ÚZEMNÍ PLÁN MĚSTA BRNA

Textová část Odůvodnění

Kapitola 19 Vyhodnocení připomínek

Svazek Pb18 *(bez osobních údajů)*

Ob-1 Obřany Kamčatka, Ob-4 Obřany Výpustky a Ob-5 Obřany Nadloučí:

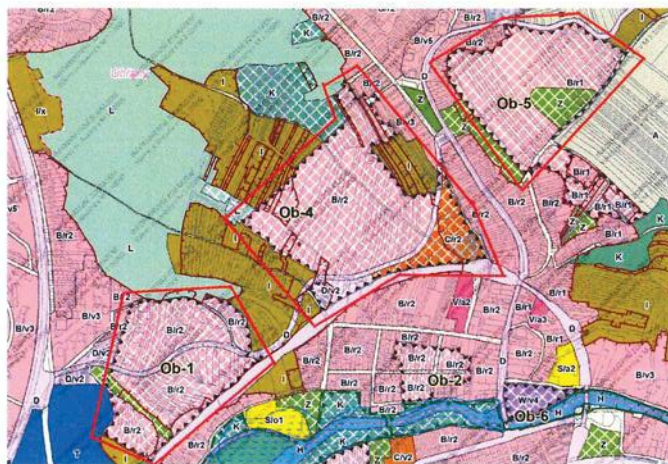
Jedná se o rozsáhlé návrhové plochy pro rodinné domy (příp. malé bytové domy). V případě oblasti Kamčatka jde o zástavbu na místě původních zahrádek, na místě již stojí četné rodinné domy. V případě zbylých dvou lokalit se jedná o rozsáhlou zástavbu na místě současných polí a luk. Při realizaci výstavby i ne v plném rozsahu lze očekávat zhoršení již tak nedobré dopravní situace (zejména na ulicích Fryčajova, Obřanská a Selská směrem do centra). Samozřejmě dojde ke znehodnocení zemědělské půdy a snížení retenční kapacity krajiny. Pro každou z lokalit je požadována územní studie.

Přípomínka číslo 13 (zákres)

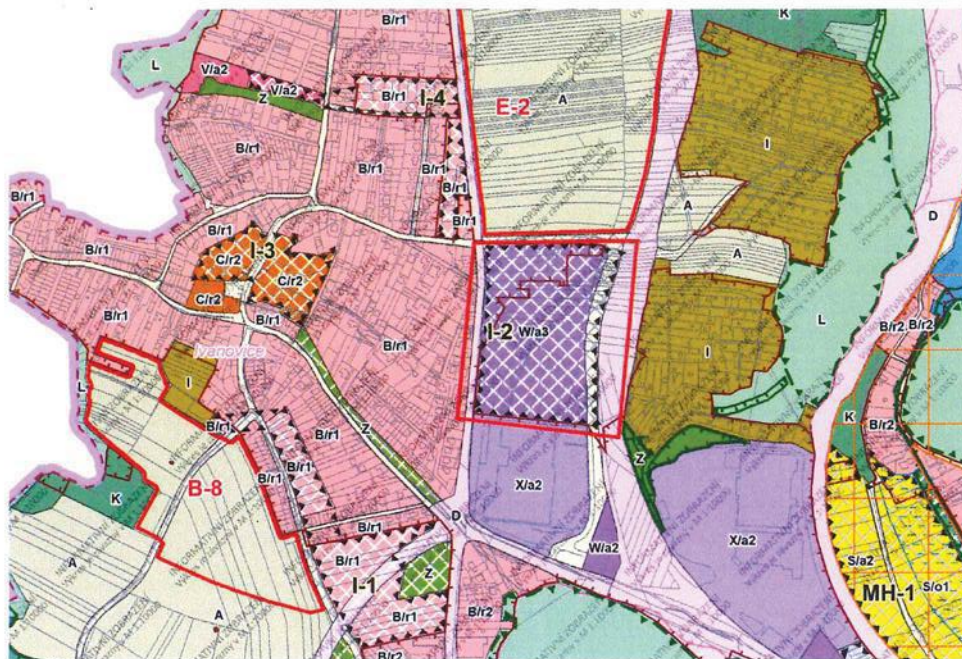
Rozsáhlá návrhová plocha pro stavbu komerčního centra navazuje na stávající nákupní centrum Bauhaus. Tento záměr je dle našeho názoru problematický, i přes snahu zmírnit jeho dopady (nutné nové dopravní napojení na Svitavskou radiálu, izolační zelený pás u stávající zástavby RD). Máme za to, že trh s plochami pro rozsáhlá nákupní centra je již v Brně nasycen. Výstavba také znehodnotí další značnou plochu zemědělské půdy a přispěje ke zmenšení retenční schopnosti krajiny kolem Brna.

Navrhujeme od tohoto záměru zcela upustit, popřípadě jej přeměnit na územní rezervu.

Pr-1 Moravanské Lány:

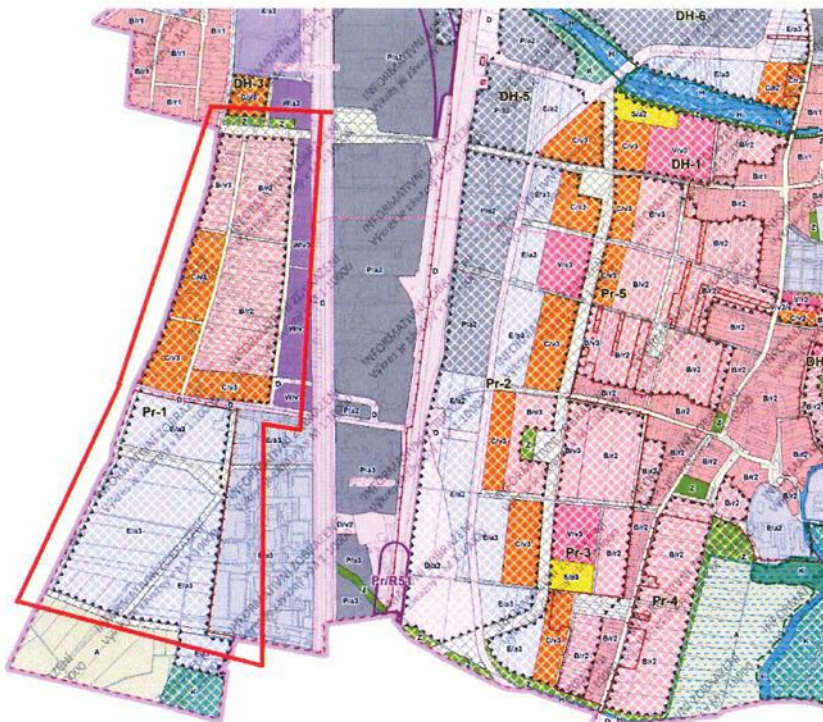
Jedná se o rozsáhlou návrhovou plochu výstavby suburbánního typu s obytnou, komerční i výrobní (pravděpodobněji skladovací) funkcí. Výstavba znehodnocuje značnou plochu zemědělské půdy a přispívá ke snižování retenční kapacity krajiny. Dá se také očekávat značný nárůst dopravní zátěže ve směru do centra města.

Je-1 Jehnice Plástky:

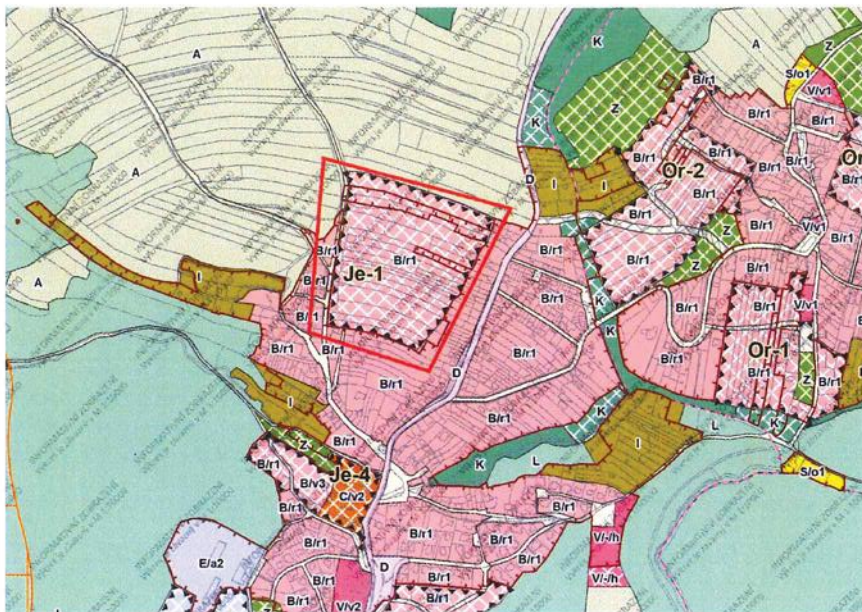
Jedná se o poměrně rozsáhlou plochu rodinných domů, která bude spolu s doplněním výstavby rodinných domů v Ořešíně znamenat značné navýšení kapacity severní okrajové části Brna. Dá se očekávat značný nárůst dopravní zátěže ve směru do Řečkovic. Výstavba v této lokalitě je podmíněna územní studií, nicméně požadavky na územní studii jsou jen velmi nespécifické.

Ze-1 Cejl - Špitálka:

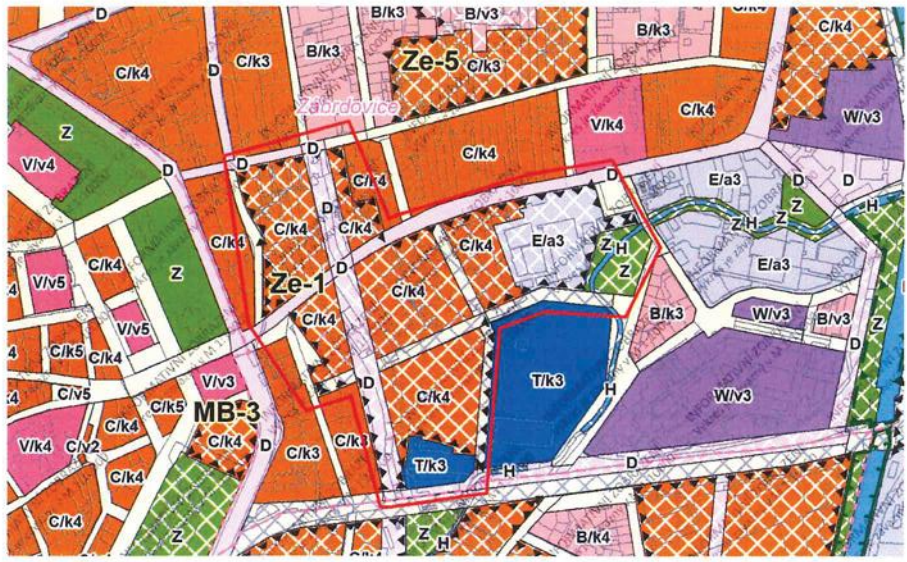
Na přestavbu tohoto území byl vybrán návrh z mezinárodní architektonické soutěže. Respektujeme výsledek této soutěže, byť není z našeho pohledu úplně šťastný. V místě zejména hrozí nedostatečný podíl zeleně (pro zmírnění efektu tepelného ostrova), přehuštění lokality a nedostatek veřejných a komunitních služeb.

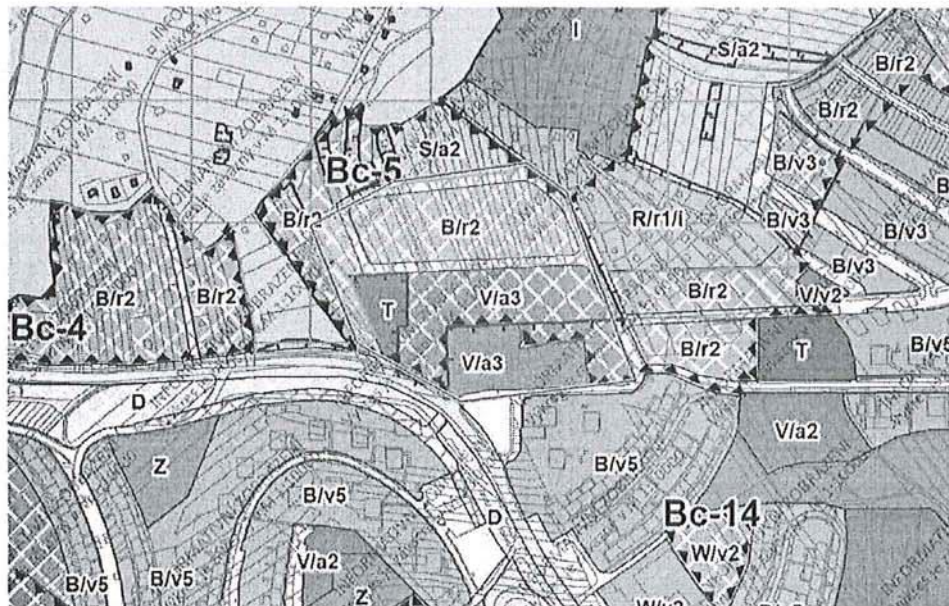
Dobrý den, chci podat připomínku k návrhu nového územního plánu města Brna. Vedle uvedené lokality, Vejrostova 6, trvale žiji. Právě probíhá přepis nemovitostí, stanu se vlastníkem jedné z přímo dotčených nemovitostí. V uvedené zakreslené oblasti je dle nového návrhu územního plánu plánována výstavba obydlí. S tímto nesouhlasím. Stejně tak jako mnoho našich sousedů. Přejeme si, aby v novém územním plánu zakreslené území zůstalo jako doposud, tedy z převážné většiny jako orná půda. Nikoliv aby sloužilo k obytným účelům.

Odůvodnění: všechny stávající příjezdové komunikace do Bystrce jsou již maximálně vytíženy. Zejména v ranních a odpoledních špičkách je kapacita komunikací zcela nedostatečná. Například i křižovatky u UNI Hobby v Bystrci, u nichž v dohledné době také nedojde k opravě a navýšení možné kapacity dopravy. Totéž se týká příjezdu od Staré dálnice. Příjezdu od Žebětína. Další zahuštění výstavbou v této oblasti není vhodné. Dále, již nyní je v přilehlých ulicích téměř nemožné zaparkovat. V uvedené zakreslené lokalitě má být provedena výstavba domu se sociálním bydlením. Ani u této výstavby není plánováno s odpovídajícím počtem parkovacích míst. Výstavba v této lokalitě jen dále prohloubí kritický nedostatek parkovacích míst v dané lokalitě. Navíc, výstavbou v uvedeném území musí dojít i k obousměrnému průjezdu ulicí Vejrostova (poblíž domů Vejrostova 5 a 6) a tudíž ještě dále ubudou parkovací místa - podélná stání na ul. Vejrostova. Komunikace nemá potřebnou šířku. V minulosti bylo opakovaně žádáno, aby přilehlé parkoviště u domu Vejrostova 6 bylo přeznačeno a parkovací místa měla standardní rozměry (nyní jsou podstatně užší než je stávající norma). Toto bylo městskou částí zamítnuto z důvodu, že by se tímto přišlo o parkovací místa. Výstavba dalšího parkoviště v zakreslené lokalitě byla městskou částí zamítnuta, s odůvodněním, že uvedená lokalita musí nadále zůstat jako zeleň, či orná půda. Proto nyní nadále požadujeme totéž, aby uvedená lokalita dále figurovala jako zeleň, či orná půda. Je tedy zřejmé, že si i MČ uvědomuje nedostatek parkovacích míst. Dále, přilehlá lokalita ulice Vejrostova a konce ulic Ečerova jsou klidná zástavba v přírodě. Další výstavbou v uvedené lokalitě dojde k nadměrnému hluku. A to i po dokončené výstavbě z důvodu dopravní obsluhy, navážky zásobování a podobně. Rovněž obyvatelům domů Vejrostova 5 a 6 výstavbou domu se sociálními byty zanikne výhled na Brněnskou přehradu a dojde tak ke snížení ceny jejich nemovitostí. V uvedeném zakresleném území by do budoucna nebyla vyřešena ani další obslužnost území.

náměstí v Kohoutovicích

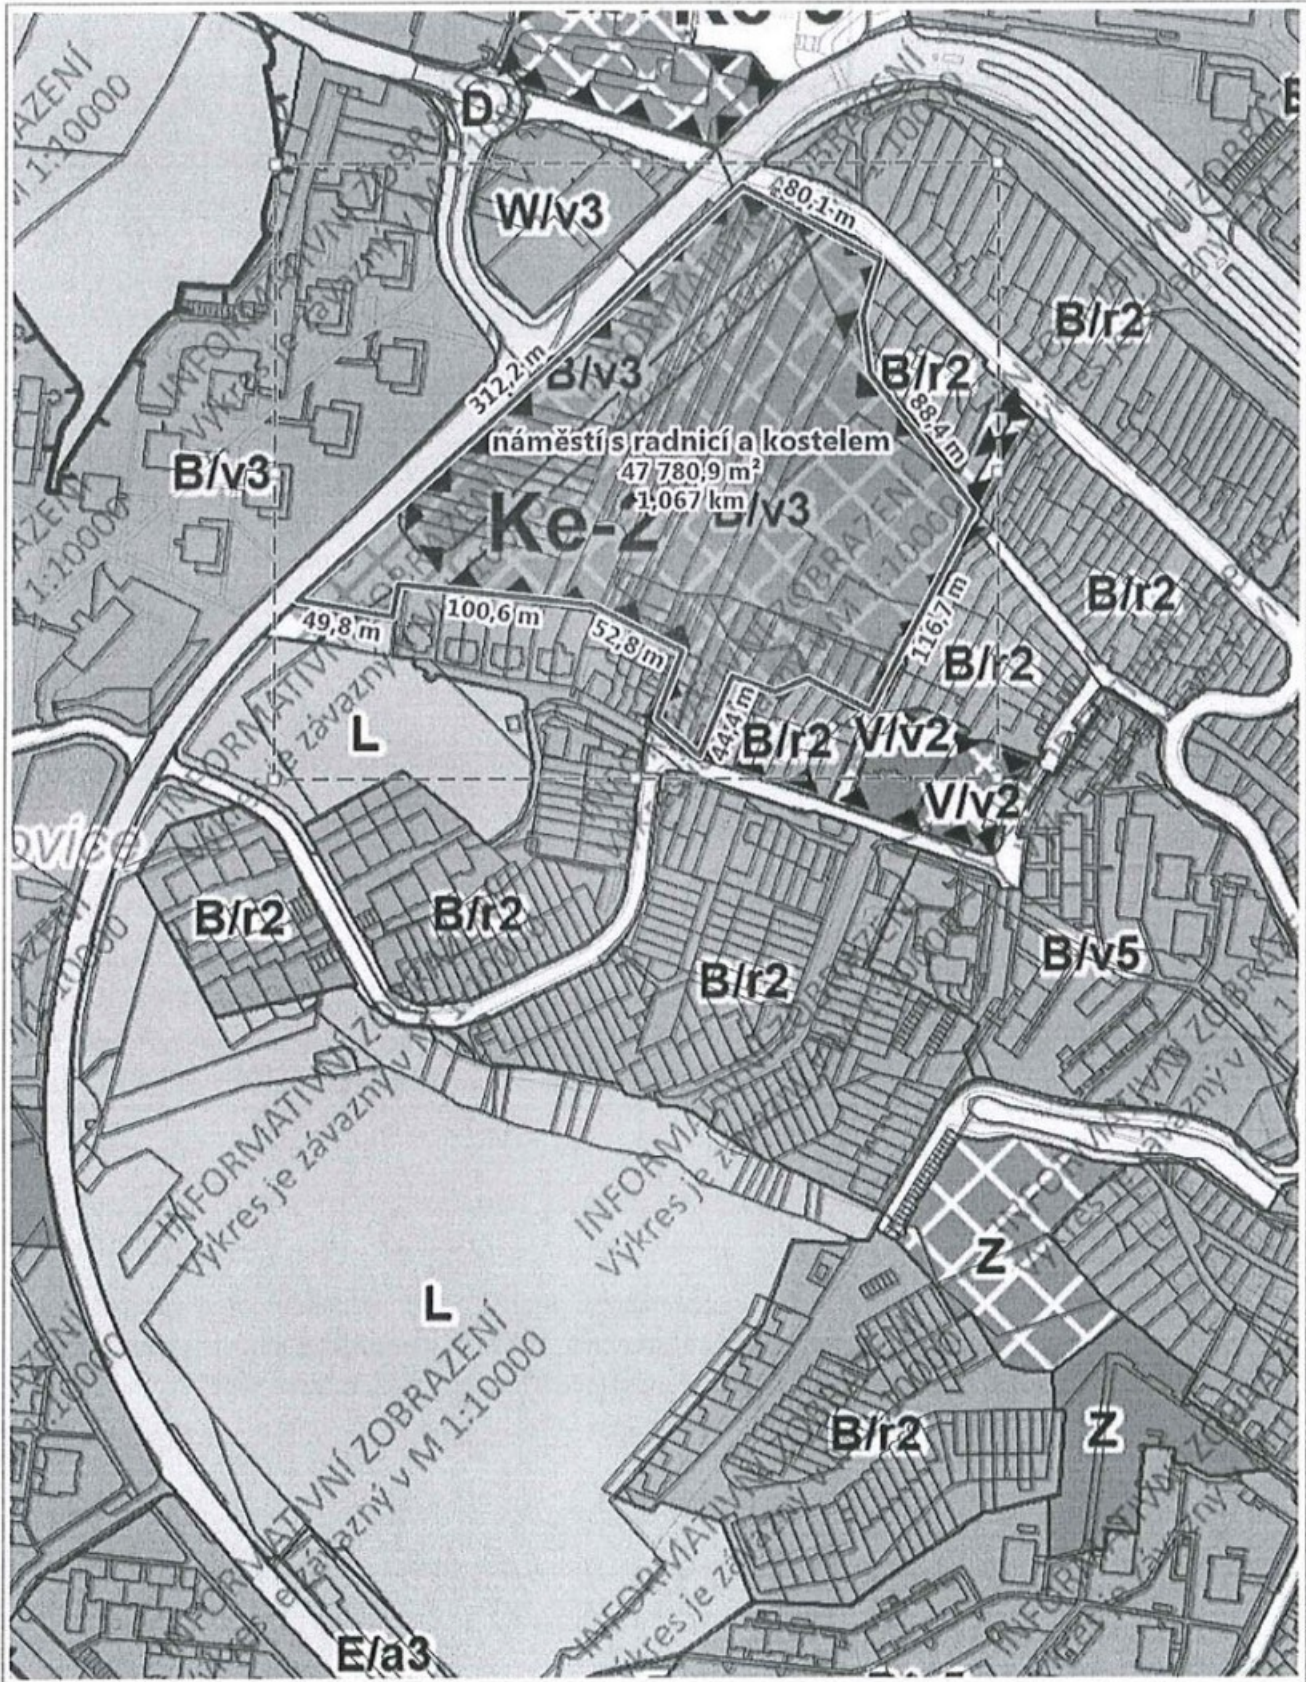
Na územním plánu z 90. let bylo vkusné osmiúhelné náměstí, které bychom v Kohoutovicích potřebovali –
čtvrť o velikosti okresního města dodnes žádné náměstí nemá. Součástí náměstí dle tehdejšího územního
plánu byl i kostel (základní kámen posvětil papež při návštěvě Moravy). Hodila by se sem i radnice a
kulturní dům (dvě různé stavby, nikoli radnice, předkládaná veřejnosti jako tzv. kulturní dům).

zámecký areál Jehnice

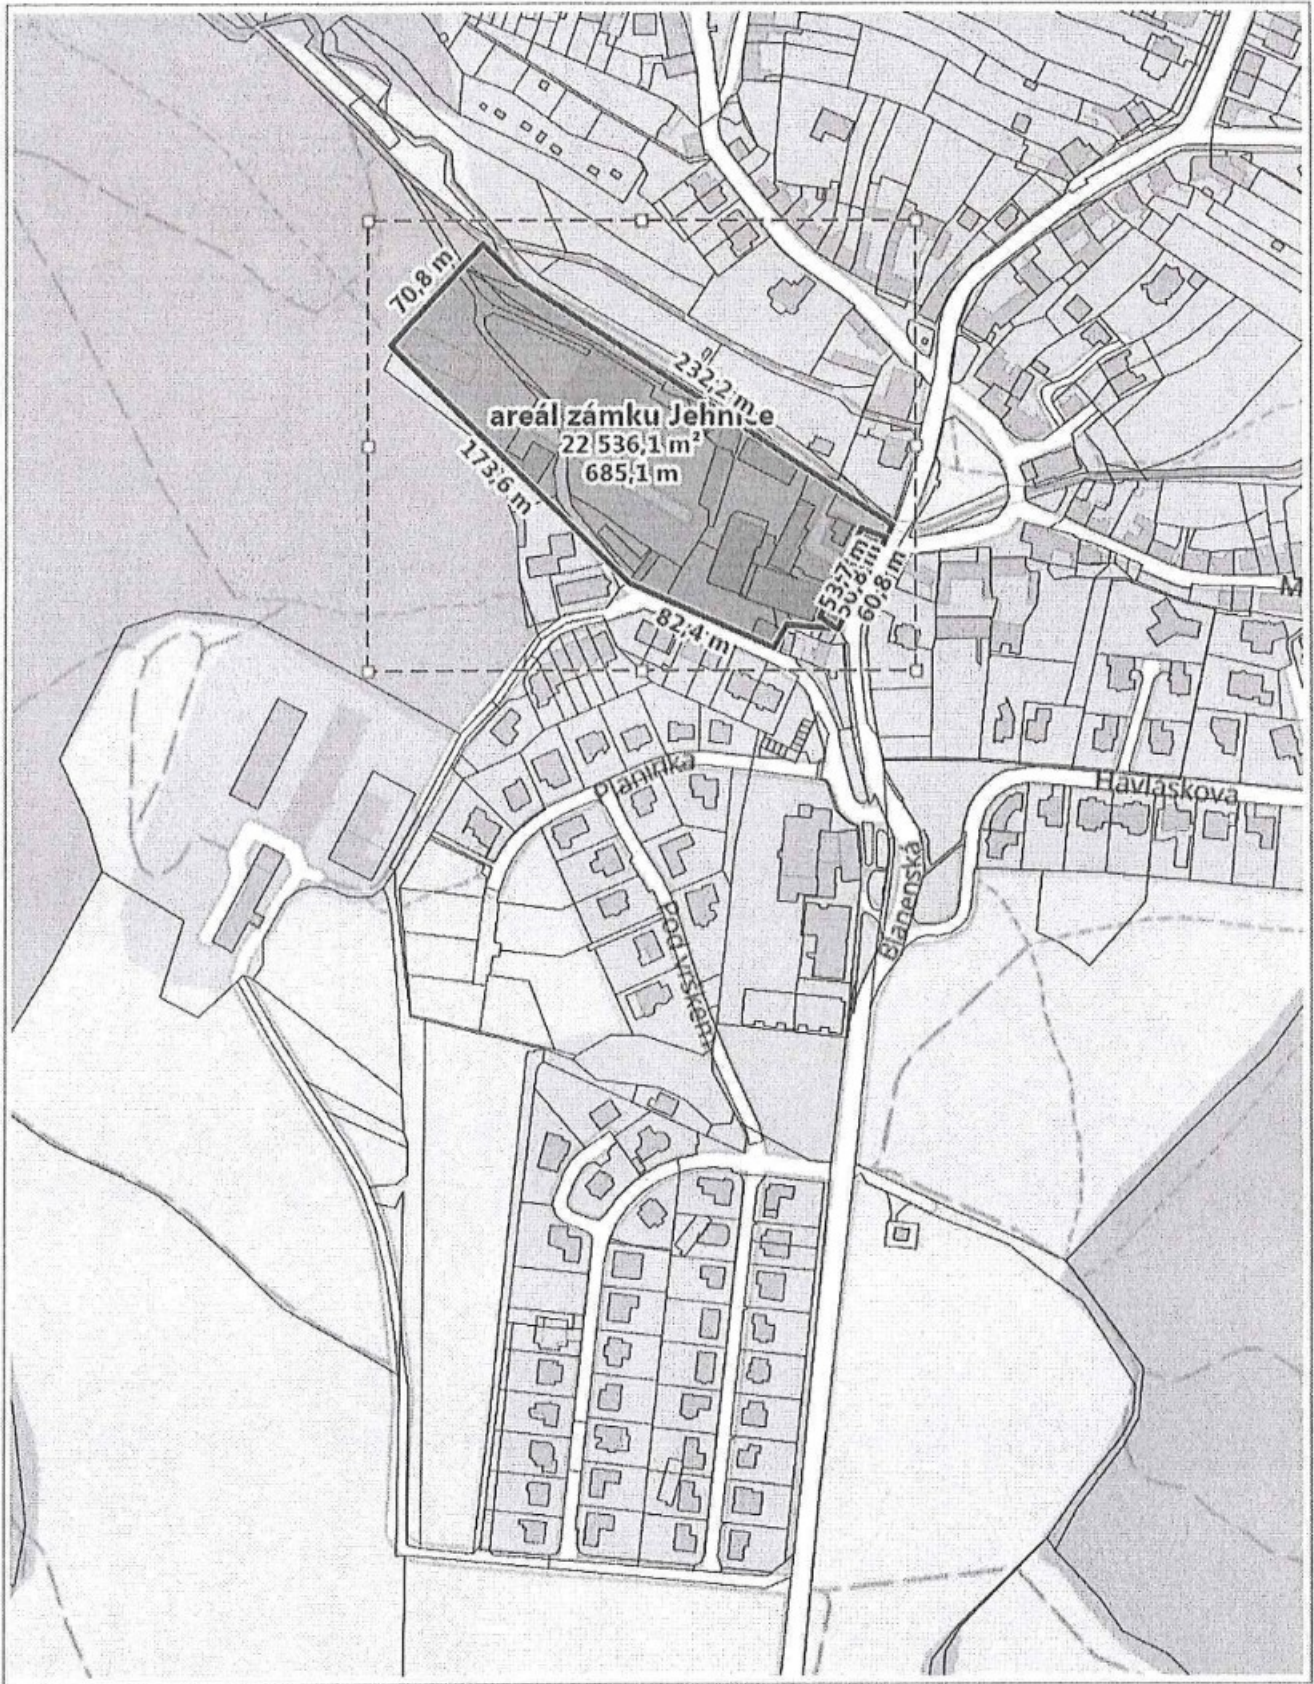
Vlastní zámek stával mezi někdejší pivovarem a Jehnickým potokem a byl zbořen za protektorátu. Paradoxně vedlejší budovy zámeckého areálu – předzámčí – zůstaly zachovány, pivovar donedávna v dezolátním stavu. Budova pivovaru byla nově opravena přestavbou na byty. Lze se domnívat, že až do doby bezcitné degradace celého areálu, jejímž jediným přínosem je oprava vnějších průčelí pivovaru pro nové účely, se zachovaly i základy vlastního zámku (není známo, zda byl podsklepený). Ačkoli archeologové, kteří preventivně sledují i zcela bezvýznamné lokality bez jakýchkoli nálezů, této významné poloze jednoho z kdysi celkem slavných zámků nevěnovali zřejmě navzdory upozornění žádnou pozornost. Je to politováníhodné, neboť jde o velmi málo známý zámek, nedostatečně zdokumentovaný. Existuje jen stručný popis interiéru, není jasný ani důvod demolice vlastního zámku. Riziko nevratného zničení základů zámku při devastaci areálu současnou moderní výstavbou hrozilo a v lepším případě snad ještě bezprostředně hrozí, protože výstavba areálu probíhá po etapách a další ničení památek v areálu lze očekávat. Pravděpodobně v souvislosti s provozem zámeckého pivovaru došlo k minulosti výstavbě rozsáhlého a působivého komplexu sklepů pod areálem, přičemž se lze domnívat, že necitlivou výstavbou

moderních bytových domů došlo k jejich úplnému nebo částečnému zničení. Nová výstavba dosud nemá v návrhu územního plánu ani v katastru nemovitostí ani vyznačené obrysy, natož parcelní čísla. Bez detailnějšího průzkumu se lze jen domnívat, že budova na parcele 18/3 a snad i některé další blízké budovy jsou pravděpodobně starší než zámecký pivovar, zaslouží si podrobnější stavebně historický i dendrochronologický průzkum, zachování a renovaci. Naproti tomu jiné užitkové budovy z dob socialismu volají po odstranění. Parcelu 18/3 a některé další části přeradit z plochy změn do stabilizované plochy. Nové budovy působí vkusně, ale jejich umístění v areálu se jeví srovnatelné s nápadem budovat obytné domy v areálu národní kulturní památky hrad Špilberk.
